Многофункциональный жилой комплекс (1-ый этап)
(корректировка)

КОРРЕКТИРОВКА РАНЕЕ РАЗРАБОТАННОЙ
ПРОЕКТНОЙ ДОКУМЕНТАЦИИ

Раздел 2. Схема планировочной организации
земельного участка.

1177.20-П-ПЗУ

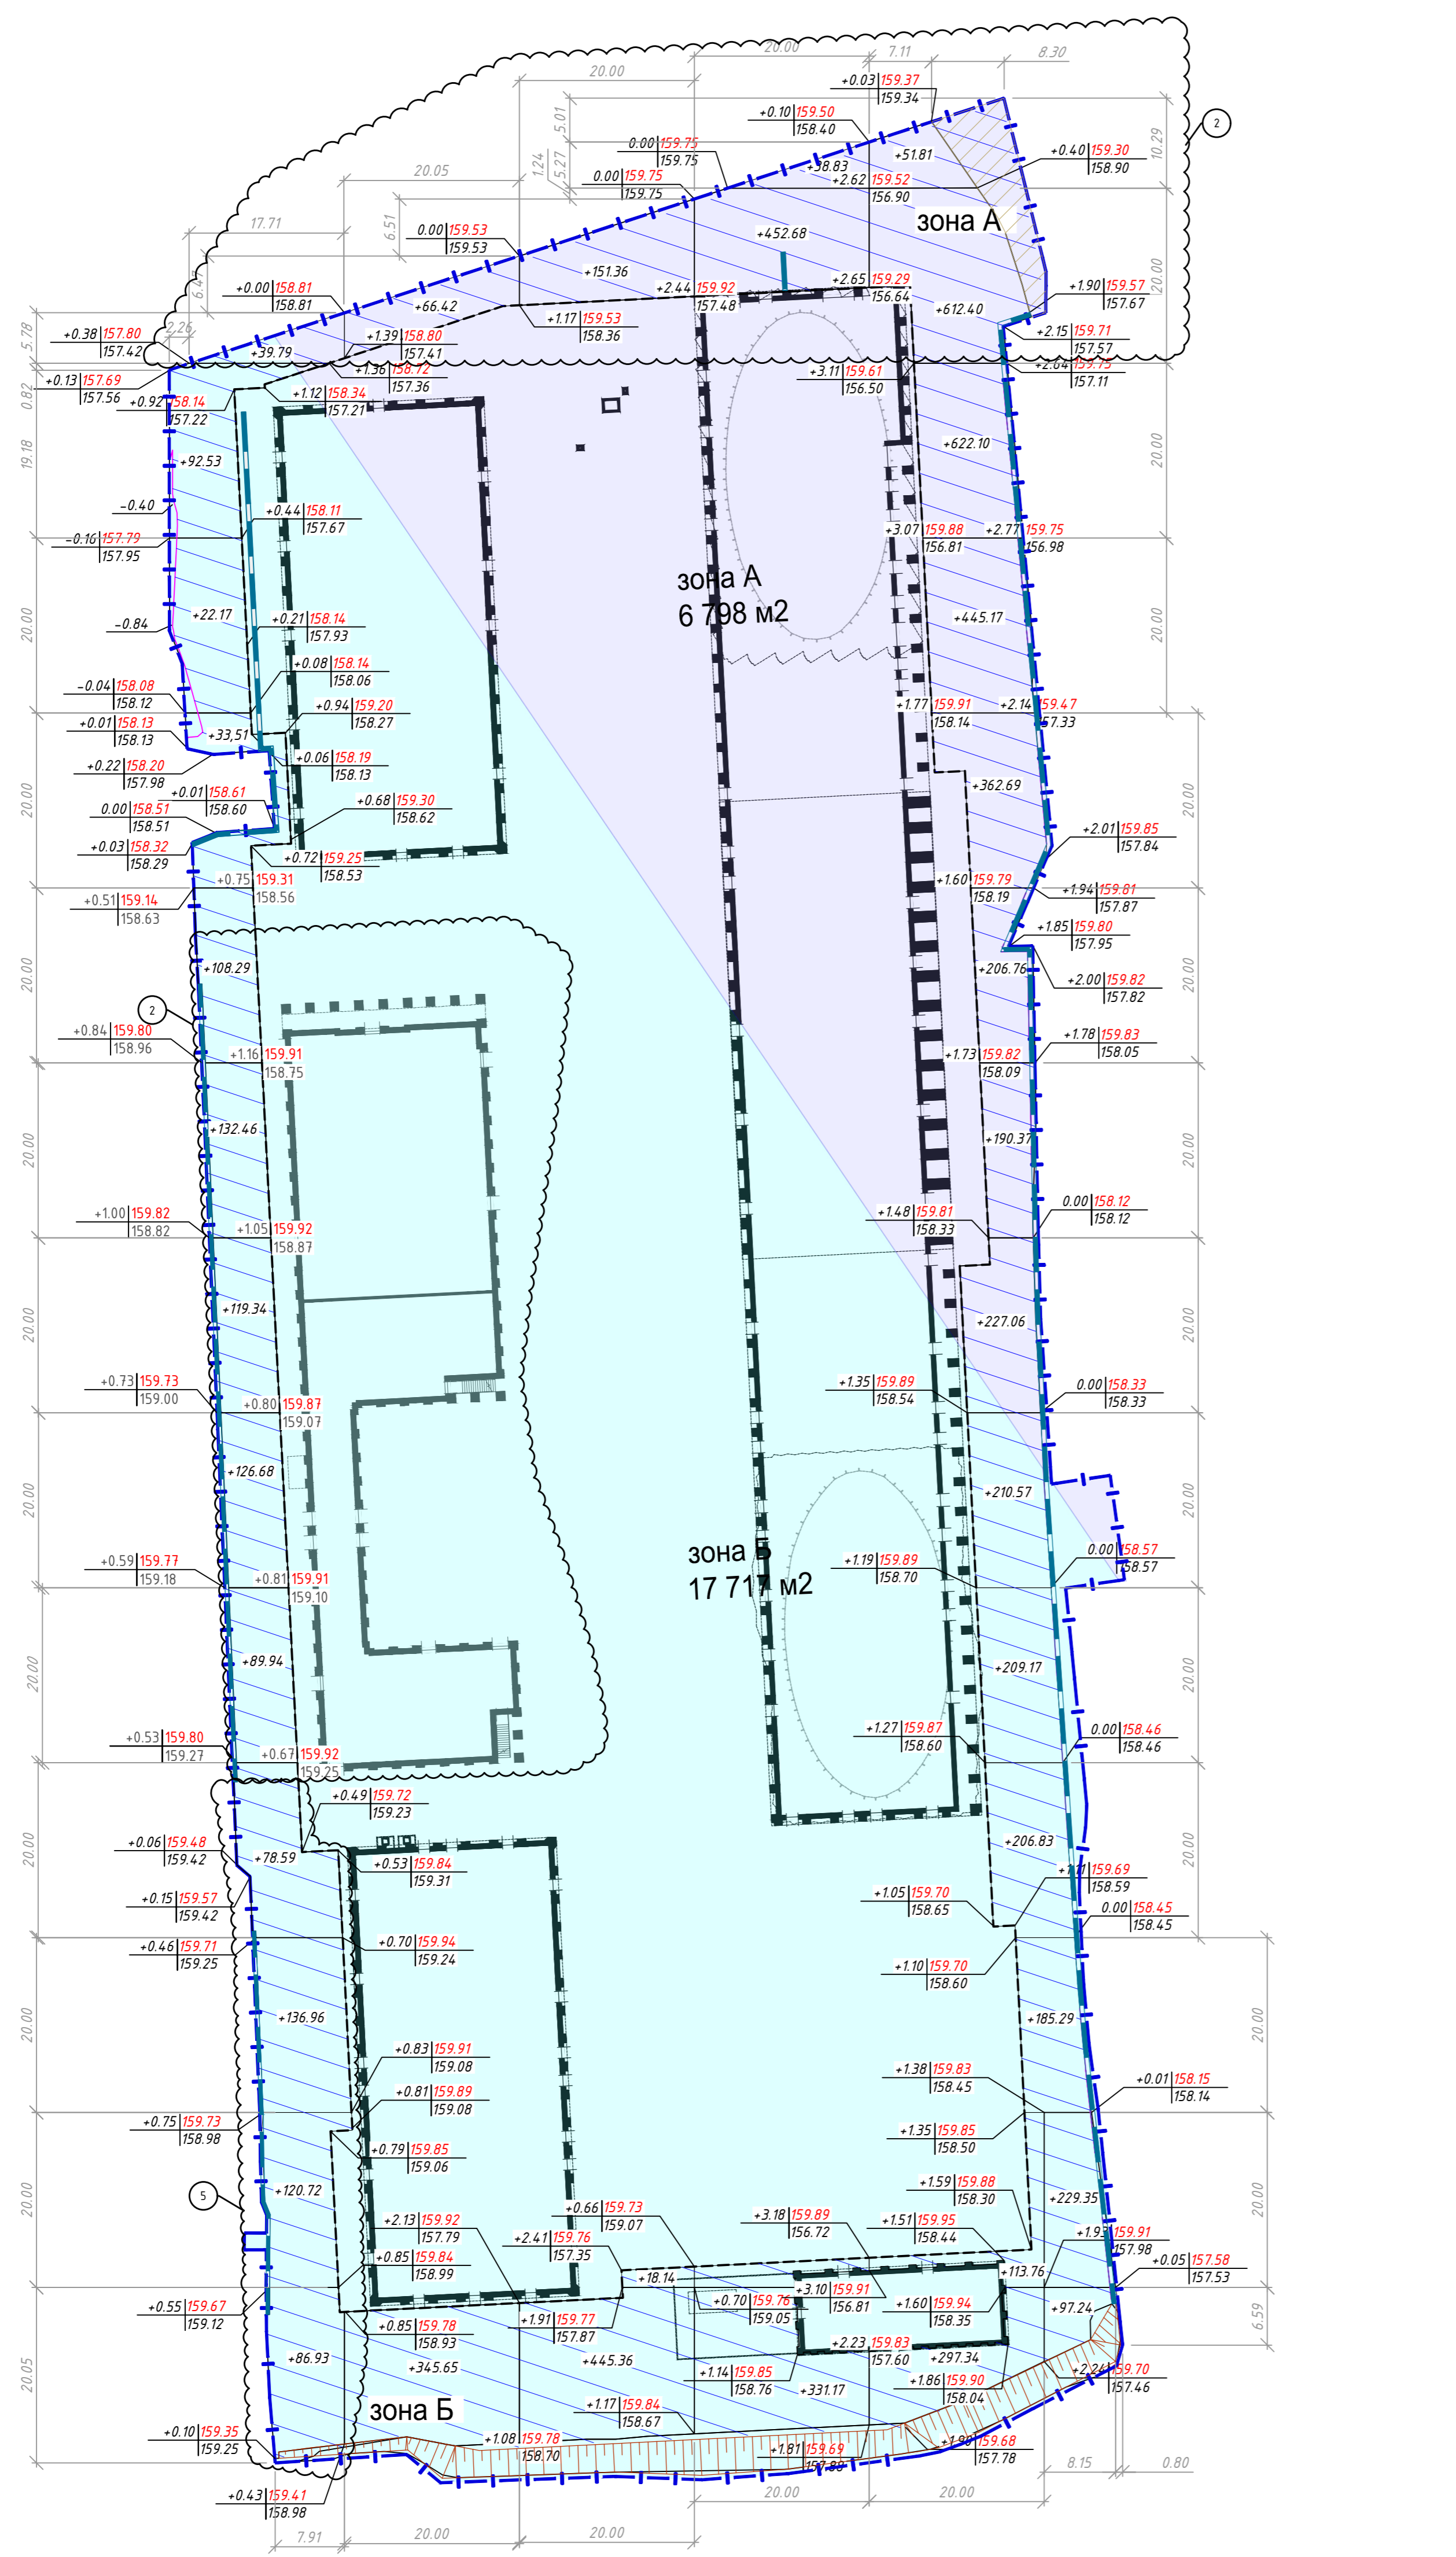
5. Откорректирована вертикальная планировка в локальных участках: с западной стороны корпуса К5, в северной части участка, холмы геопластики, добавлены подпорные стенки у корпуса К5, у въезда в паркинг у корпуса К4, исключена подпорная стенка в северной части участка, откорректированы лотки и добавлен лоток возле ПС у корпуса К5. Уточнены объемы земляных масс и площади покрытий.

- В проект включена вертикальная планировка придомовой территории корпуса К6.
- Выполнена увязка вертикальной планировки территории К6 с ранее запроектированным участком.
- Выполнена местная корректировка организации рельефа в северо-восточной части участка, на площади с сухим фонтаном между корпусами К2 и К1, с западной стороны корпуса К5
- Добавлены подпорные стенки вдоль западной границы участка у корпусов К5 и К6 и в северо-восточной части участка у въезда в паркинг корпуса К4.
- Исключена подпорная стенка вдоль северной стороны участка.
- Изменено плано-высотное положение элементов геопластики.
- Откорректированы решения по поверхностному водоотведению: добавлены водоотводные лотки вдоль подпорных стенок с западной стороны участка у корпусов К5 и К6, добавлен лоток с восточной стороны корпуса К6, откорректированы лотки в северной части участка.

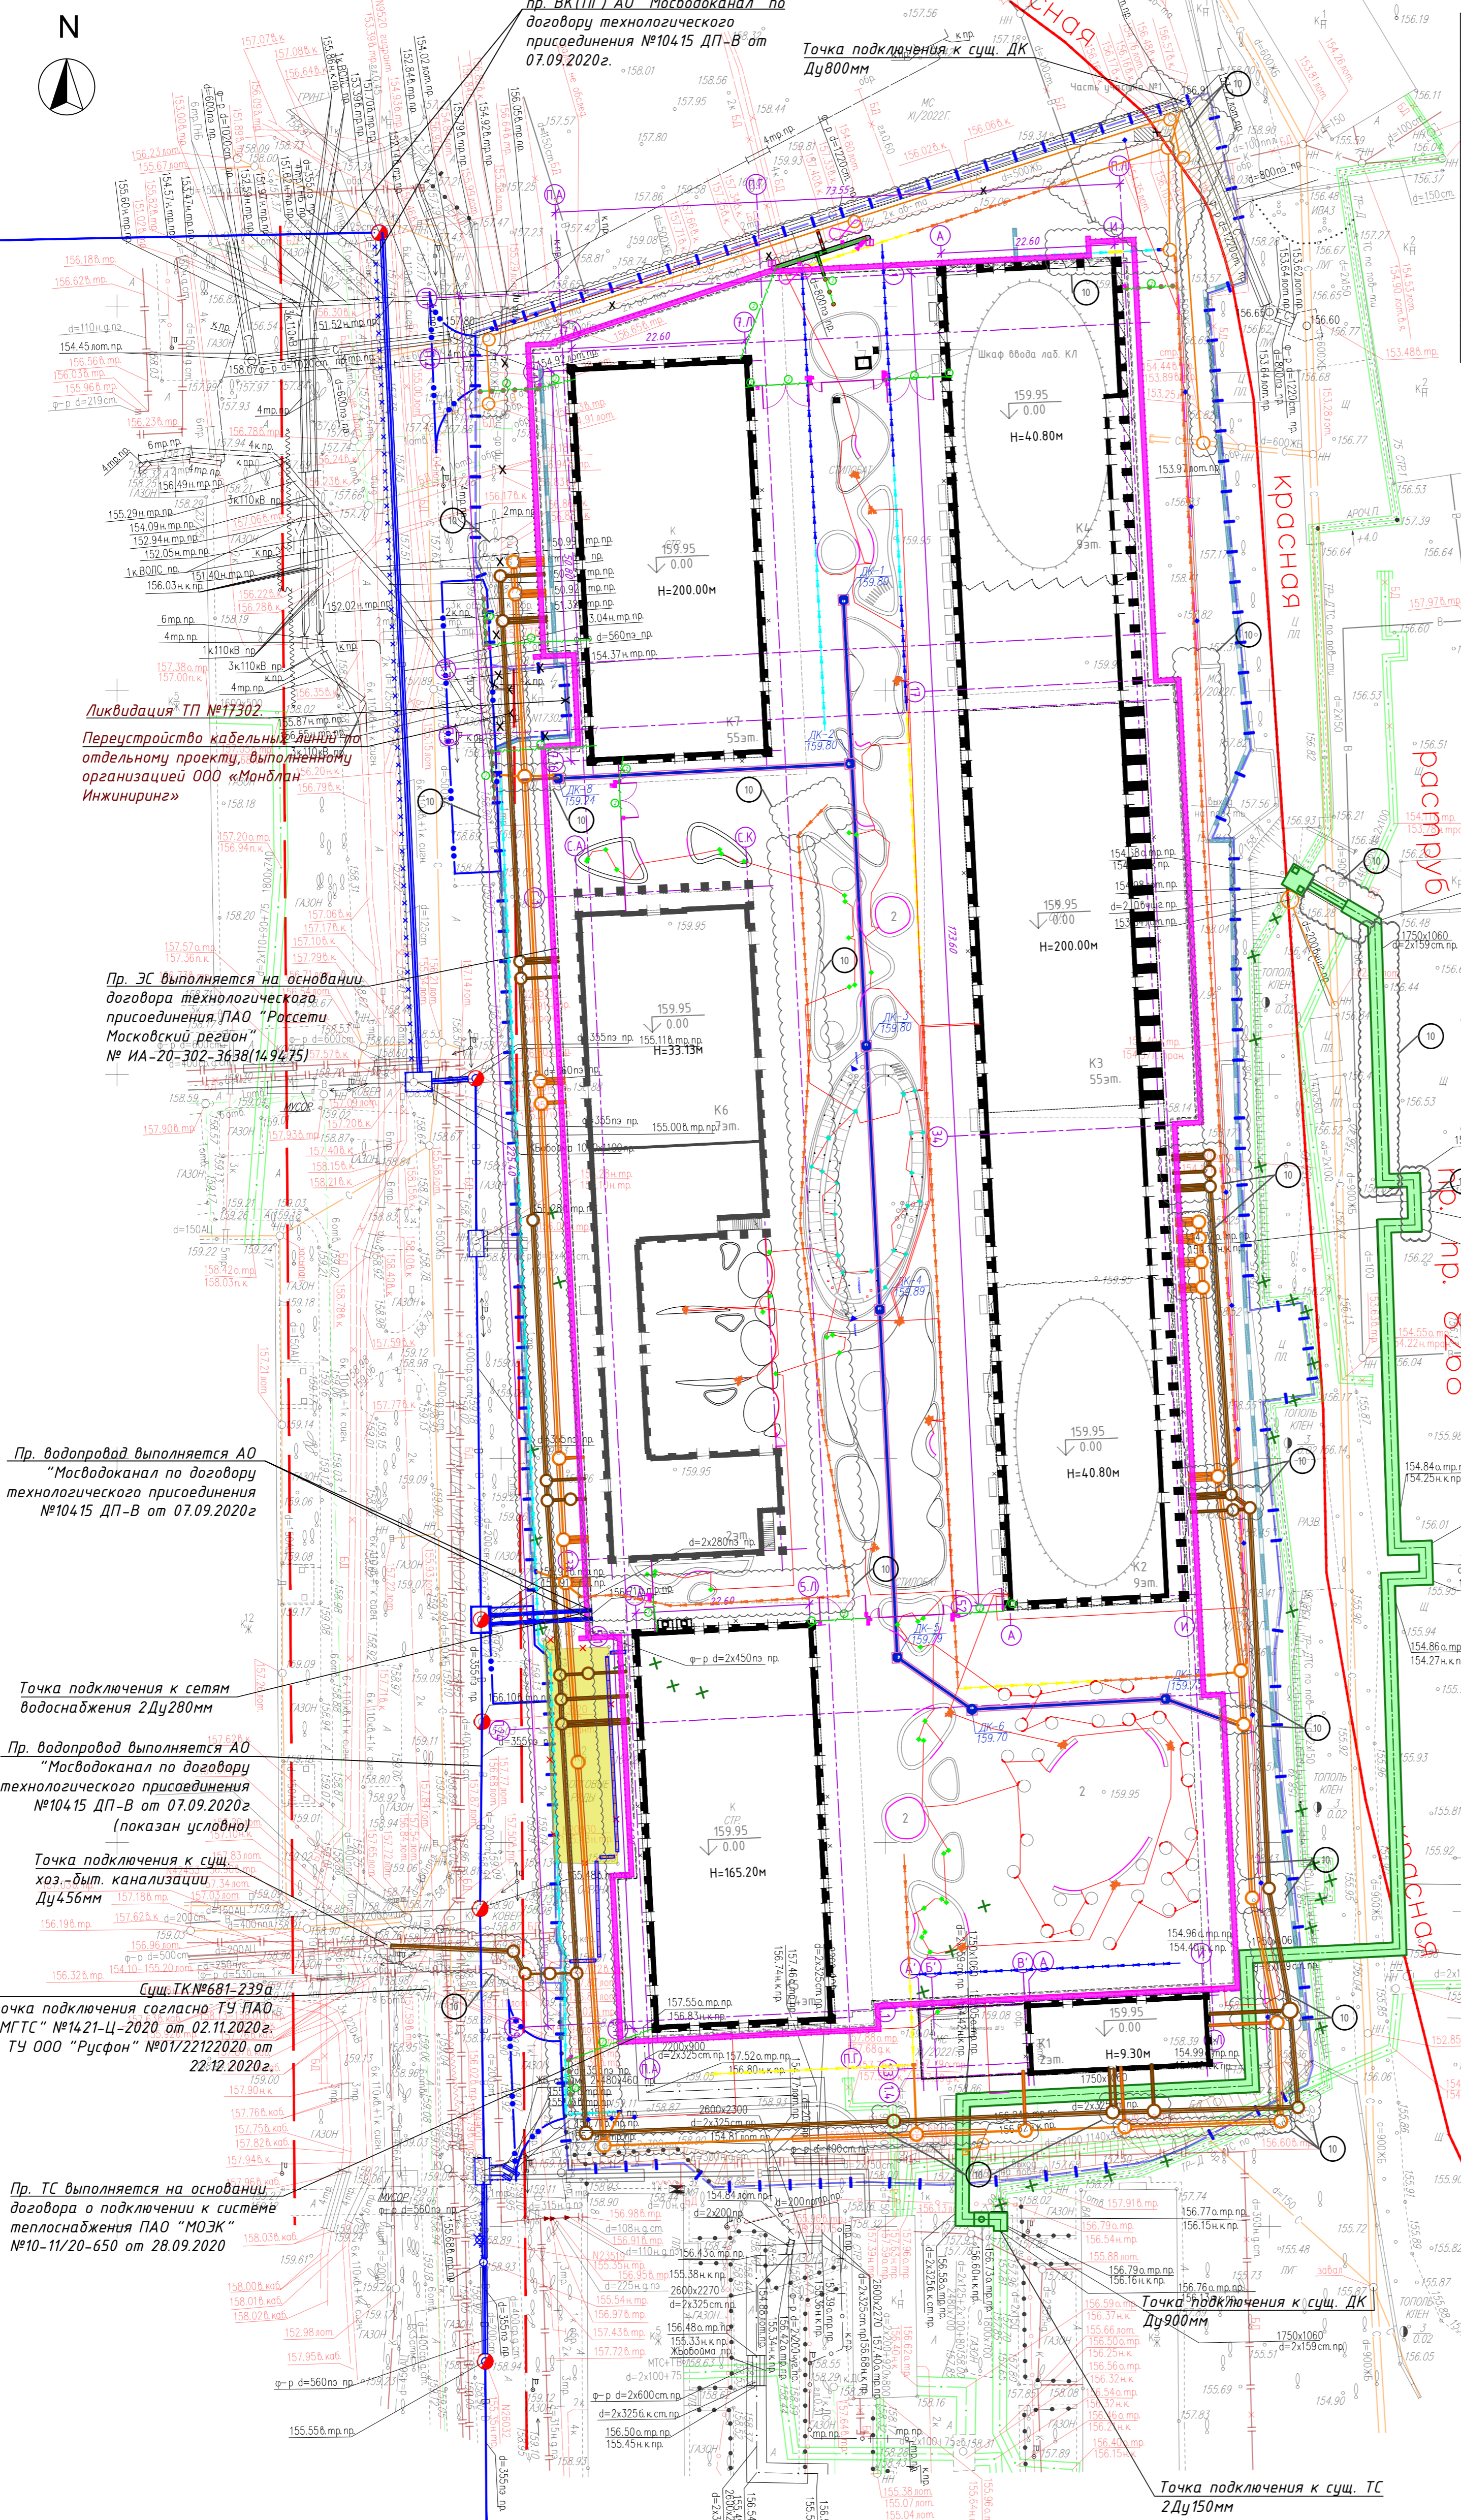
- Элементы освещения
- УСЛОВНЫЕ ОБОЗНАЧЕНИЯ СЕТЕЙ**
- Пр. сети наружного освещения - изменено полностью
 - Пр. сети связи
 - Пр. сети водопровода - изменены полностью

- Пр. тепловые сети - изменены частично
 - Пр. сети дождевой канализации - изменены частично
 - Пр. сети хоз.-бытовой канализации - изменены полностью
 - Пр. Лотки дождевой канализации - изменены частично

- Пр. дренажный трубопровод на крыше паркинга - изменен полностью
 - Демонтируемая теплосеть
 - Демонтируемые сети связи
- УСЛОВНЫЕ ОБОЗНАЧЕНИЯ СКУД**
- Видекамера СОТ (распознавание ГРЗ)
